Beschlussvorschläge

Projektnummer: 1502	Bauleitplan: BBP Nr. 64 „Solarpark Altdorf bei Nürnberg I“	Verfahrensart <input type="checkbox"/> § 13 (vereinfacht) <input type="checkbox"/> § 13a (beschleunigt) <input checked="" type="checkbox"/> Regelverfahren
Verfahrensgegenstand:		
<input type="checkbox"/> Bebauungsplan <input checked="" type="checkbox"/> vorhabenbezogener Bebauungsplan	<input checked="" type="checkbox"/> Neuaufstellung <input type="checkbox"/> Änderung	<input type="checkbox"/> Flächennutzungs- und Landschaftsplan <input type="checkbox"/> Neuaufstellung <input type="checkbox"/> Änderung

**Aufstellung des Bebauungs- und Grünordnungsplans
Nr. 64 „Solarpark Altdorf bei Nürnberg I“
mit paralleler Änderung des Flächennutzungsplans**

Prüfung der fristgemäß vorgebrachten Stellungnahmen im Rahmen der Behördenbeteiligung nach § 4 Abs. 2 und der Beteiligung der Öffentlichkeit nach § 3 Abs. 2 BauGB

<p>Anlage Pläne:</p> 	
---	--

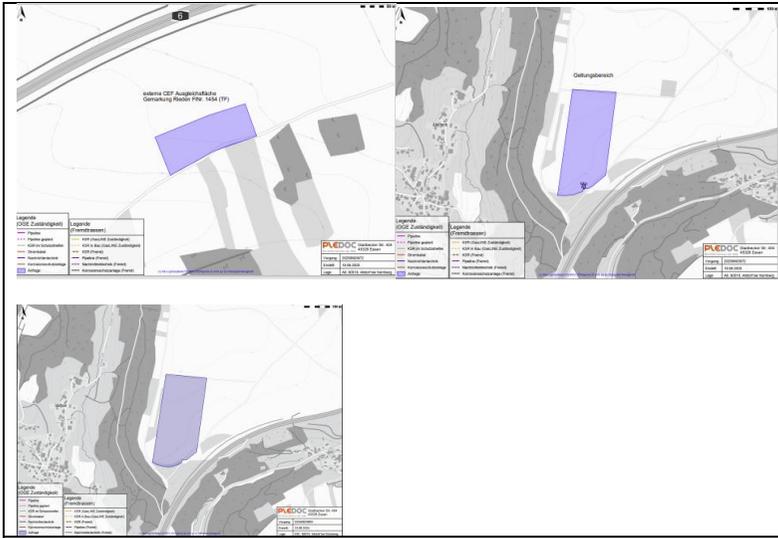
Einwand/Hinweis	Beschlussvorschlag zum Einwand/Hinweis
<p>..... zu oben genannten Bebauungsplan haben Sie uns freundlicherweise die Planunterlagen zur Stellungnahme übersandt. Aus landwirtschaftlicher Sicht nehmen wir hierzu wie folgt Stellung:</p> <p>Grundsätzlich bitten wir folgenden Aspekt zu berücksichtigen: Tag für Tag werden der Landwirtschaft wertvolle Äcker und Wiesen durch Überbauung und Versiegelung entzogen. Nicht unterschätzt werden darf auch die Bedeutung der landwirtschaftlichen Flächen als Existenzgrundlage für die Familienbetriebe vor Ort, auf ihre Arbeitsplätze und ihre Kaufkraft. Vor diesem Hintergrund bitten wir Sie, den schonenden und sparsamen Umgang mit landwirtschaftlicher Fläche weiter in den Mittelpunkt zu rücken. Gerade bei der hier vorliegenden Bauleitplanung werden sehr geradlinig strukturierte Flächen der Landwirtschaft entzogen.</p> <p>Im Falle der Projektumsetzung muss gewährleistet werden, dass in Absprache mit den beteiligten Jagdgenossenschaften und Jägern geeignete Maßnahmen, wie z.B. die Schaffung von Wilddurchlässen und Abzäunungen, getroffen werden, da sich die Schusszonen der Jäger drastisch verringern.</p> <p>Wir weisen rein vorsorglich darauf hin, dass sicherzustellen ist, dass während erforderlicher Erschließungs- und Baumaßnahmen und auch hinterher die Zufahrten zu den angrenzenden landwirtschaftlichen Grundstücken uneingeschränkt möglich sein müssen. Gleiches gilt für Entwässerungseinrichtungen (Drainagen, Vorfluter) und die Flurwege.</p> <p>Aus landwirtschaftlicher Sicht werden zum genannten Vorhaben weiter keine Äußerungen vorgebracht.</p>	<p>Anmerkung:</p> <p>Die Belange der Landwirtschaft sind bei der Planung von Freiflächen-Photovoltaikanlagen grundsätzlich gegen die Erfordernisse der Energiewende abzuwägen. Die grundsätzlichen Bedenken gegenüber der Umwandlung landwirtschaftlicher Flächen werden zur Kenntnis genommen, diese wird jedoch als unvermeidbar angesehen, um zur Erreichung der Ausbauziele für erneuerbare Energien beitragen zu können. Gemäß Landesentwicklungsprogramm Bayern sind erneuerbare Energien verstärkt zu erschließen und zu nutzen. Dabei ist anzumerken, dass die Photovoltaik eine vergleichsweise flächensparende Form der Erneuerbaren Energien, vor allem im Vergleich zu Biogasanlagen darstellt. So ist der hektarbezogene Energieertrag im Vergleich zum Anbau von Energiepflanzen ca. 30x größer. In Deutschland wird aktuell ca. 30% der gesamten Ackerfläche für den Anbau von Energiepflanzen genutzt.</p> <p>Wird zur Kenntnis genommen. Die Zäune sind wilddurchlässig gestaltet.</p> <p>Wird zur Kenntnis genommen.</p> <p>Wird zur Kenntnis genommen.</p>

<p>Wir bitten Sie, die o.g. Einwände bei der Planung und Durchführung des Projektes zu berücksichtigen. In diesem Zusammenhang weisen wir ausdrücklich auf die Einwendungen der land- und forstwirtschaftlichen Betriebe mit der Bitte um Berücksichtigung hin.“</p>	<p>Wird zur Kenntnis genommen.</p> <p>Beschlussvorschlag zum Bebauungsplan: Es erfolgt keine Änderung zur Endfassung des Bebauungsplanes.</p>
<p>24 Kreisbrandrat – Landkreis Nürnberger Land 15.07.2025</p>	
<p>Einwand/Hinweis</p>	<p>Beschlussvorschlag zum Einwand/Hinweis</p>
<p>“... Bei Freiflächen-PV-Anlagen wird auf folgende Punkte hingewiesen ¹:</p> <p>1. Freiflächen-PV-Anlagen sind, unabhängig von ihrer Fläche und einschließlich Trafostationen und Speicher, bauordnungsrechtlich keine Sonderbauten. Planungsrechtlich privilegierte Anlagen im Außenbereich sind verfahrensfrei; für sie sind keine bautechnischen Nachweise wie Brandschutz-nachweise erforderlich. 2. Freiflächen-PV-Anlagen und Windkraftanlagen sind keine Objekte, für die regelmäßig seitens der Gemeinde eine objektbezogene Löschwasserversorgung bereitgestellt werden muss. 3. Bei genehmigungspflichtigen Anlagen ist die Erstellung eines Feuerwehrplans nach DIN 14095 in der Regel nicht notwendig. Es ist ausreichend, wenn die notwendigen Informationen unter Berücksichtigung der VDE 0132 in einem Merkblatt und einem Übersichtsplan zusammengefasst werden. 4. Zusätzliche Feuerwehrebewegungsflächen sind nicht erforderlich, da davon ausgegangen wird, dass die Erschließungswege ausreichend sind. Somit bestehen bezüglich der Belange des abwehrenden Brandschutzes keine Bedenken. Empfehlung: Siehe hierzu auch Fachinformation des Landesfeuerwehrverbandes Bayern PV-Anlagen in Solarparks als Anlage in der E-Mail. Siehe hierzu auch unsere Stellungnahme vom 30.08.2025 mit dem Aktenzeichen KBRBP-Altendorf-BP 64-Solarpark-157-24-HH.</p> <p>¹ Hinweis zur brandschutztechnischen Behandlung von Windkraftanlagen und Freiflächen-PV-Anlagen. Schreiben Bayerisches Staatsministerium des Innern, für Sport und Integration vom 29.04.2025.“</p>	<p>Anmerkung:</p> <p>Die Hinweise sowie die Zustimmung zum Vorhaben werden zur Kenntnis genommen.</p> <p>Beschlussvorschlag zum Bebauungsplan: Es erfolgt keine Änderung zur Endfassung des Bebauungsplanes.</p>
